Znak sprawy: IPS.271.1.2018

PYTANIA I ODPOWIEDZI DO POSTĘPOWANIA O UDZIELENIE ZAMÓWIENIA NA ZADANIE

pn. „Budowa budynku Zespołu Placówek Oświatowych w Piotrkowicach wraz z niezbędną infrastrukturą towarzyszącą”

St2 - strop nad piętrem

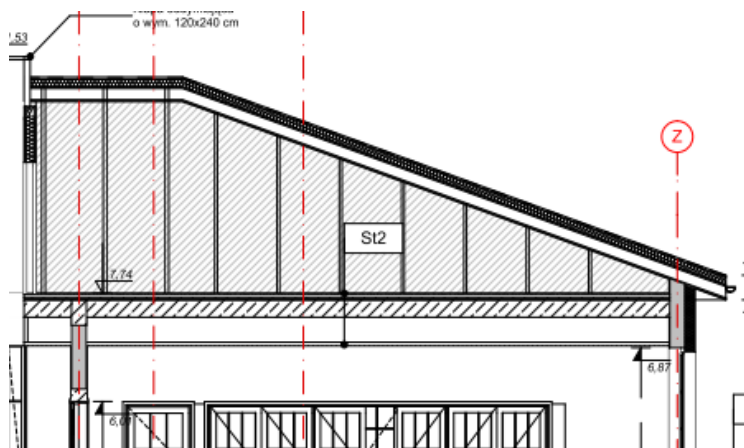
1. W nawiązaniu do udzielonych przez Zamawiającego odpowiedzi w dniu 18.01.2018r. na **pytania 24 i 49** w zakresie wykończenia stropu St2 (ocieplenie, folia, beton, wylewka, płytki) w przestrzeni strychu (nad I piętrem), **wnosimy o ponowne przeanalizowanie odpowiedzi.**

Zadane pytania miały na celu wskazanie Zamawiającemu nieprawidłowego opisu na rysunkach przekrojów i ewentualne jego poprawienie. Całkowicie bezzasadne jest wykonywanie warstwy wykończeniowej na stropie nad I piętrem, pomiędzy dźwigarami rozstawionymi co 1 m. Tym bardziej, że ocieplenie przestrzeni strychu jest w pokryciu dachu.

Udzielona w obecnym postępowaniu odpowiedź jest inna niż w ramach poprzedniego postępowania przetargowego. Ponadto w przestrzeni konstrukcji dachu – strychu nieużytkowego, niemożliwe jest wykończenie stropu w oczekiwany sposób, a wykończenie ok. 1500m² powierzchni to koszt rzędu ~150 000,00 zł netto, o co należałoby uzupełnić oferty. Jeśli jednak Zamawiający oczekuje wykonania tego typu prac, to niezbędne będzie udostępnienie przez Biuro Projektowe rzutu II piętra (strychu), uzupełnienie przedmiarów robót i opisanie technologii wykonania tych warstw czy wykonać je przed czy wykonaniu dźwigarów i pokrycia dachu - tak, aby każdy z Wykonawców mógł te prace uwzględnić w ofercie cenowej.

Odpowiedź: Rzut poddasza znajduje się w opracowaniu instalacji wentylacji, na rysunku V/03 oraz w opracowaniu konstrukcji - na rysunku rzutu konstrukcji dachu. Przekroje natomiast znajdują się w opracowaniu architektury na rys. od A-09 do A-14 oraz w opracowaniu instalacji wentylacji, na rys. V/05 i V/06. **Zamawiający informuje, iż wykończenie stropu nad 1 piętrem do oferty należy przyjąć bez warstw: płytki gresowe, wylewki samopoziomującej, betonu (5 cm) foli PE, płyt styropianowych.**
